D Endoskopi og rengjøringsenhet for endoskop - NRH

Beskrivelse
Møte 1, pulje 1 medvirkning funksjonsprosjektet

Møte 01 pulje 1 - D Endoskopi og rengjøringsenhet for endoskop - NRH

Rom 04.01.163 Undersøkelse og behandling, spesialrom ERCP

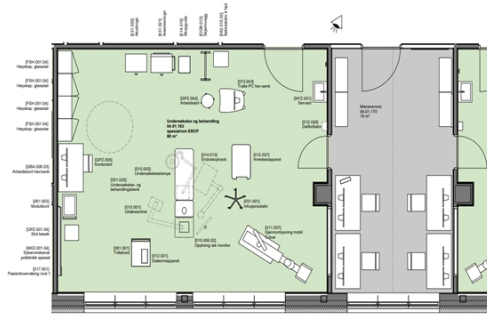
Gruppen ønsker at undersøkelsesrom for ERCP, romnr. 04.01.163 og 04.01.164 er innredet likt og ikke speilvendt. PG vurderer mulighet for dette.

(2) Skal det være mobil eller takhengt c-bue?

(1) Vil flyten og funksjonen i rommet kunne ivaretas med det utstyret som er spesifisert i listen?

Det skal være takhengt C-bue. (Kari-Ann Valbø)

Gruppen gav tilbakemeldinger om flyt og funksjoner i rommet, og oppdaterte behov for innplassering av utstyr som kan benyttes til å oppdatere RFP og utstyrsliste.

Rom 04.01.169 Undersøkelse og behandlingsrom, spesialrom endoskopi (avledet fra SRF. 175.33)

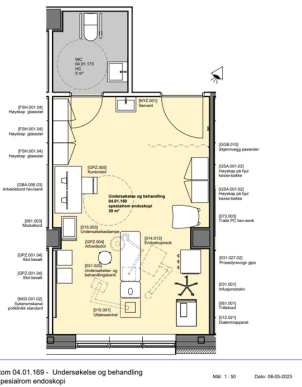
25.05.2023 09:40:57
 Vil flyten og funksjon i rommet kunne ivaretas med det utstyret som er spesifisert i listen?

25.05.2023 13:48:11
 Gruppen gav tilbakemeldinger om flyt og funksjoner i rommet, og oppdaterte behov for innplassering av utstyr som kan benyttes til å oppdatere RFP og utstyrsliste.
 (Kari-Ann Valbø)

Rom 04.01.181 Lager, forbruksvarer

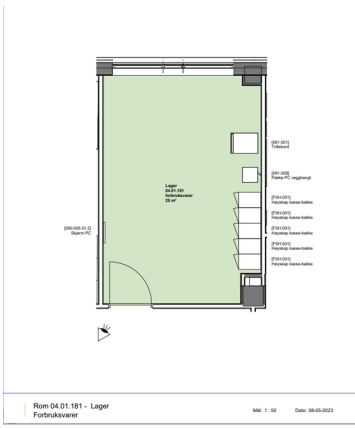
10.05.2023 09:28:37
 Beskriv krav til innredning og hvordan dere ønsker at dette rommet skal benyttes, jfr. deres spesialutstyr som skal oppbevares her.

25.05.2023 09:51:37
 PG og RUT utarbeider forslag til innredning som ivaretar høy fleksibilitet i rommet, for oppbevaring av endoskopiutstyr og forbruksvarer

25.05.2023 14:17:45
 Gruppen gav tilbakemeldinger om flyt og funksjoner i rommet, og oppdaterte behov for innplassering av utstyr som kan benyttes til å oppdatere RFP og utstyrsliste. (Kari-Ann Valbø)

Rom 04.01.190 Arbeidsstasjon, ytre sone

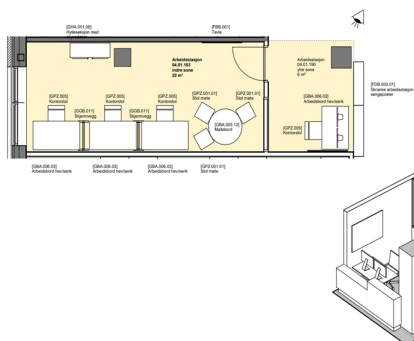
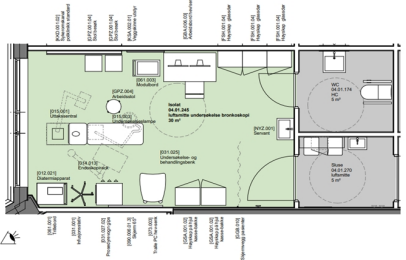
<p>10.05.2023 09:39:11 (2) Beskriv flyten for den ytre arbeidsstasjonen og hvordan dere ønsker at innredningen skal ivareta mottakssituasjonen for pasient/pårørende, kombinert med areidsplass for ansatte.</p> <p>25.05.2023 14:14:58 Gruppen gir informasjon om at flyten er OK. Pasient vil ikke oppgi taushetsbelagt informasjon ved henvendelse her. (Kari-Ann Valbø)</p> <p>10.05.2023 09:38:26 (1) Romskjemaet gjelder både ytre og indre sone i arbeidsstasjonen. Det har i tidligere medvirkningsfaser vært ønske om at den ytre sone er åpen ut mot korridor - derfor ingen vegger her.</p> <p>25.05.2023 14:13:37 Gruppen spiller inn at det er ønsket en mer lukket løsning, og som ivaretar universell utforming. (Kari-Ann Valbø)</p>	<p>Trine Ertzeid 01 jun 2023</p> <p>Trine Ertzeid 01 jun 2023</p>
<p>011</p> <p><input type="checkbox"/></p>	<p>Rom 04.01.245 Isolat, luftsmitte undersøkelse bronkoskopi</p>  <p>Rom 04.01.245 - Isolat Luftsmitte undersøkelse bronkoskopi</p> <p>25.05.2023 10:20:21 Gruppen må avklare om det skal være dekontaminator på toalett eller ikke.</p> <p>01.06.2023 17:12:37 Tilbakemelding fra medvirkningsgruppen: Jf. hygieneavdelingen ønskes det få tilfeller av lokalt plasserte dekontaminatorer. Spørsmålet er hvor stort behovet for dette er i et lokalt sitterom. Hva skal denne brukes til? Er det tilstrekkelig håndtere det som skal i dekontaminatorer som vanlig smitteavfall? Etter samtale med hygiene lander vi på følgende: Det er ikke behov for dekontaminatorer inne på toalett. Det er sannsynlig at denne vil være lite i bruk. Det lille flergangsstyr som vil kreve dekontaminering kan fraktes til nærmeste dekontamineringsom. (Thea Ekren Koren)</p> <p>10.05.2023 09:42:46 (1) Vil flyten og funksjonen i rommet kunne ivaretas med det utstyret som er spesifisert i listen?</p> <p>25.05.2023 14:26:59 Gruppen gav tilbakemeldinger om flyt og funksjoner i rommet, og oppdaterte behov for innplassering av utstyr som kan benyttes til å oppdatere RFP og utstyrliste. (Kari-Ann Valbø)</p> <p>10.05.2023 09:42:08 (2) Fungerer rommet hensiktsmessig både med smittepasienter og uten smitte - stiller det noen krav som ikke er ivaretatt nå?</p> <p>25.05.2023 14:29:39 Gruppen var fornøyd med at slusen er standardisert som for</p>	<p>Trine Ertzeid 01 jun 2023</p> <p>Trine Ertzeid 01 jun 2023</p> <p>Trine Ertzeid 01 jun 2023</p>

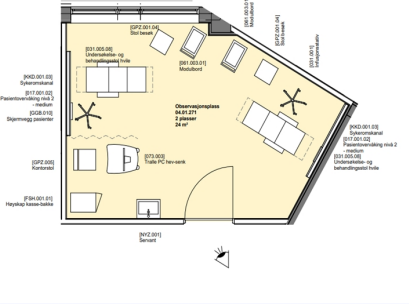
Valbø)		
<p>013</p> <p><input type="checkbox"/></p>	<p>Rom 04.01.271 Observasjonsplass, 2 plasser (avledet fra SRF. 113.00)</p> <p>Gruppen gir tilbakemelding om at de ønsker mulighet for 3 observasjonsplasser for lett overvåking av pasienter (pasientstoler, ikke senger) i dette rommet.</p>  <p>Rom 04.01.271 - Observasjonsplass 2 plasser Mål: 1:50 Dato: 08-05-2023</p> <p>10.05.2023 09:46:29 (1) Vil flyten og funksjonen i rommet kunne ivaretas med det utstyret som er spesifisert i listen? 25.05.2023 14:42:50 Gruppen gav tilbakemeldinger om flyt og funksjoner i rommet, og oppdaterte behov for innplassering av utstyr som kan benyttes til å oppdatere RFP og utstyrsliste. (Kari-Ann Valbø)</p> <p>10.05.2023 09:45:54 (2) Hvordan vil arbeidsplassen i rommet best fungere - mobil eller fast? 25.05.2023 14:48:17 Gruppen har innspill om at arbeidsstasjon kan være mobil, men vil hovedsakelig brukes som fast plass ved døren. PG oppdaterer etter innspill fra gruppen. (Kari-Ann Valbø)</p>	<p>Trine Ertzeid 01 jun 2023</p> <p>Thea Ekren Koren</p>
